1^e vragenronde - antwoorden op resterende vragen van inschrijvers

2^e vragenronde - antwoorden op vragen van inschrijvers

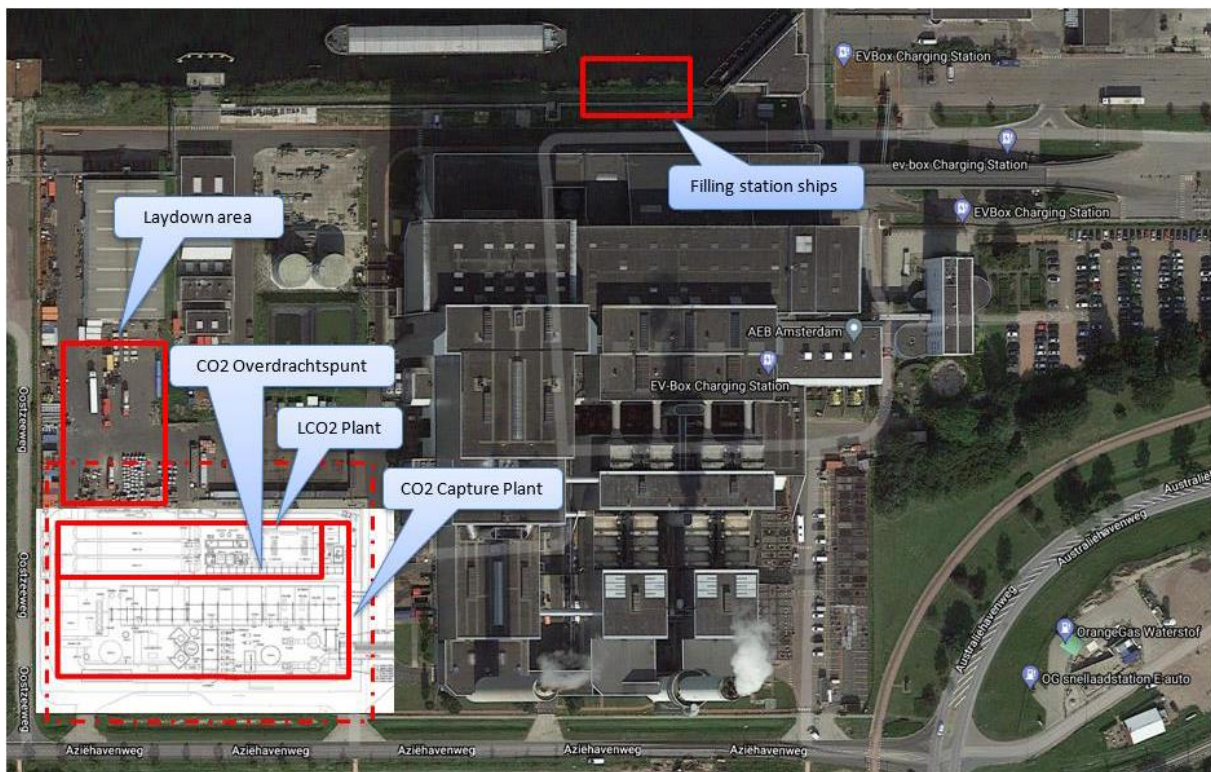
Het gegeven antwoord beantwoordt de vraag van gegadigde niet. Uitgaande van een gelijktijdige bouwperiode van PCC (door AEB) en transport- en opslagfaciliteiten (door opdrachtnemer) is een aanzienlijke lay-down area benodigd. Gegadigde ziet deze area voor haar activiteiten bij voorkeur gescheiden van de lay-down area voor de PCC, zodat materialen duidelijk gescheiden blijven en partijen elkaar niet in de weg zitten. Wij verzoeken wij u te bevestigen dat dit mogelijk is.

Er is een lay-down area beschikbaar voor de Opdrachtnemer. De lay-down area is weergegeven in onderstaande afbeelding:
